监 理 通 知 单

工程名称：盛道（中国）电气有限公司 1.354MWp 光伏发电工程

宁波隆兴电信设备制造有限公司 1.52MWp 光伏发电工程 编号：ZHJL-SDLX-TZ-09。

事由：关于施工质量和资料、材料报审问题

图 1

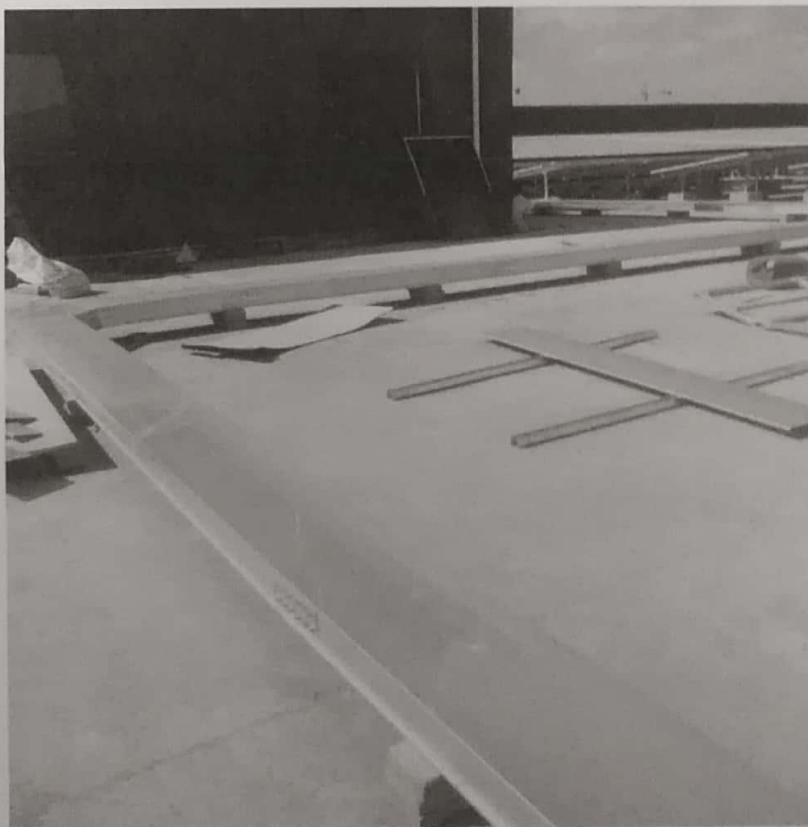
- 1、依据《光伏电站施工规范》GB 50794-2012，《电力建设工程质量监督检查典型大纲》（光伏发电部分），《电力建设安全工作规程，第二部分：架空电力线路》隆兴厂区部分区域桥架敷设不合格；（图1、图2）
- 2、至今我监理方未收到你方任何有效的工程前期、过程资料、项目所用材料的报审，请书面说明未报审原因！

以上问题我监理方责令你方及时整改！请于两日内回复！
